Ministero dell'Ambiente e della Tutela del Territorio e del Mare

Parere n. 2/28 del 15/07/2016

Progetto	Istruttoria VIA Linea ferroviaria Foggia - Potenza Sottoprogetto 2 Elettificazione, rettifiche del tracciato, soppressione passaggi a livello e consolidamento sede VIP 3017
Proponente	ITALFERR SpA

INTERVENTO NV02

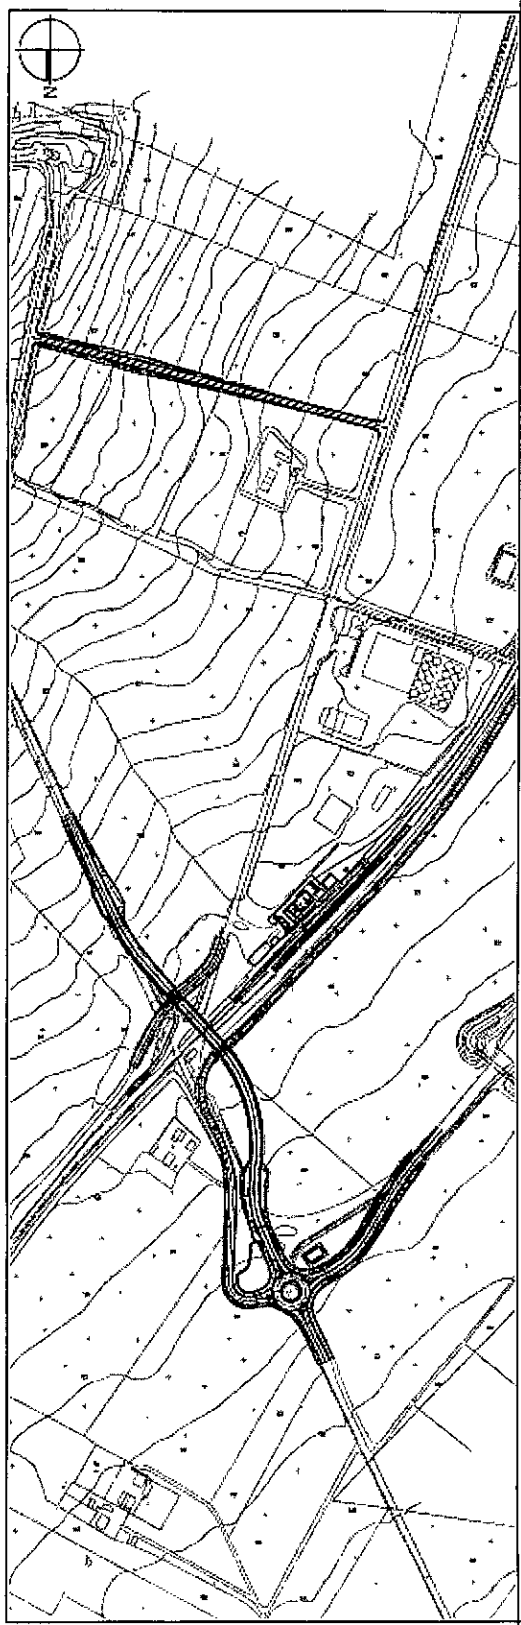
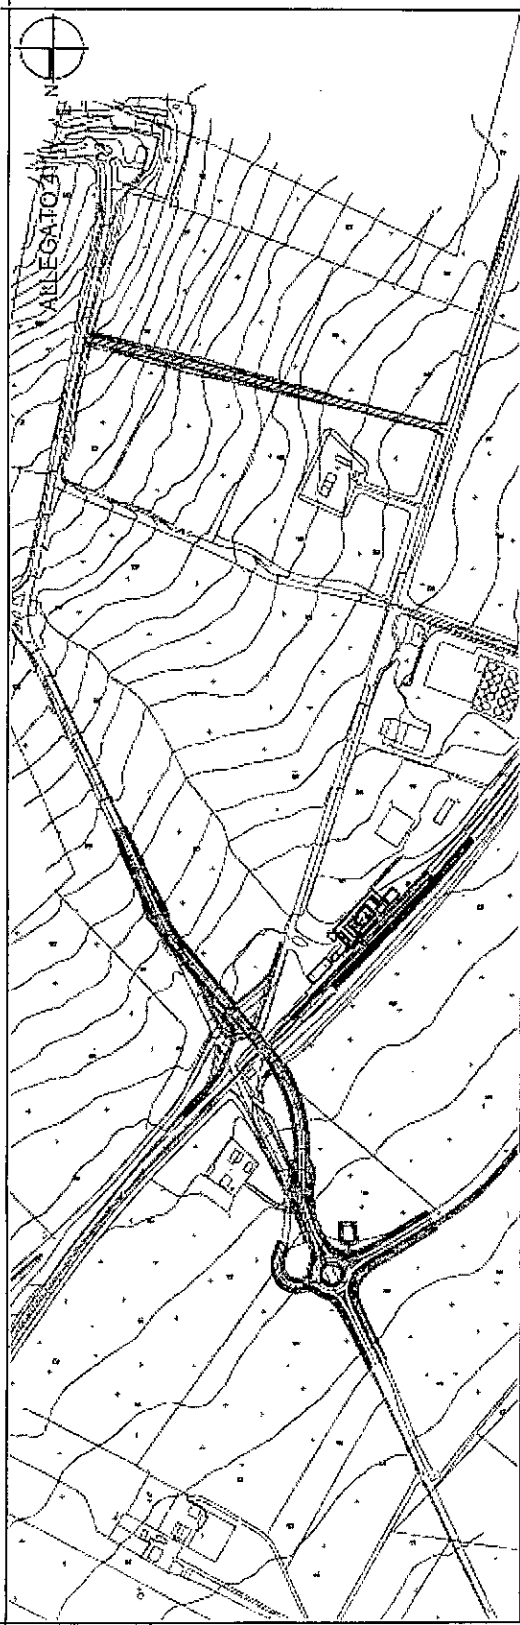
Soluzione di progetto approvata alle richieste della Cos del 3/12/2015

Soluzione di progetto trasmessa nell'Aprile 2015

INTERVENTO NV05

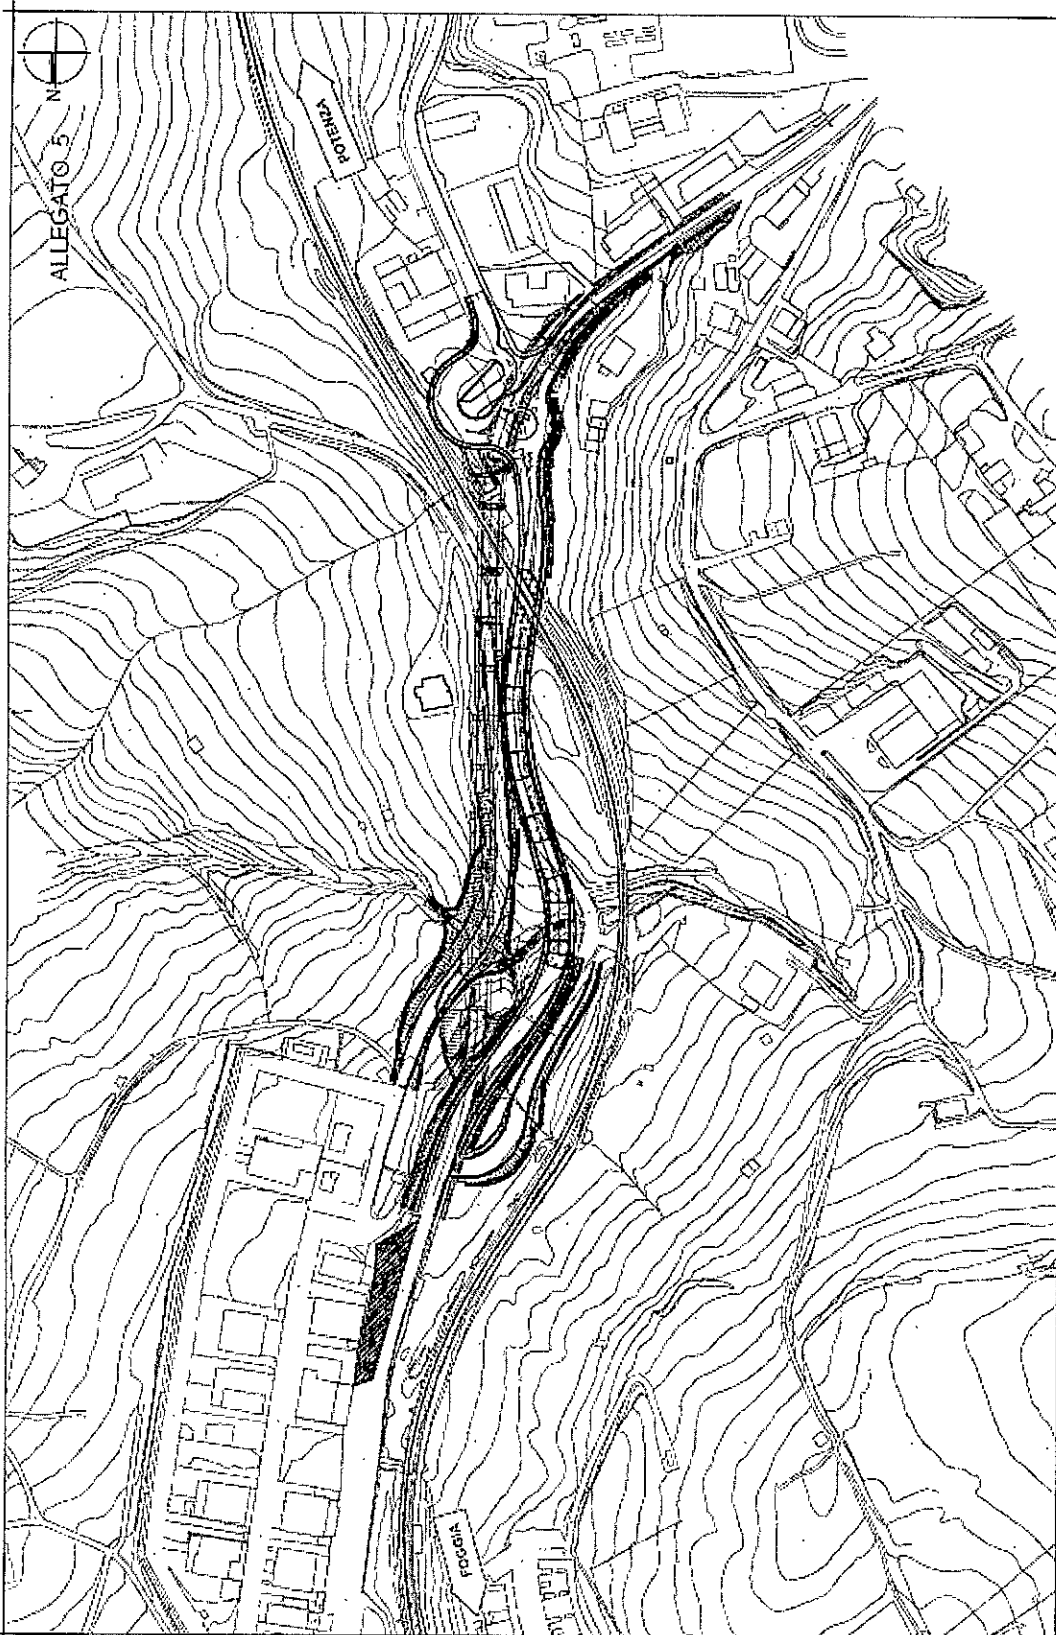
Soluzione di progetto
trasmissa nell'Aprile 2015

Soluzione di progetto aggiornata
alla richiesta della Cds del 31/2/2015
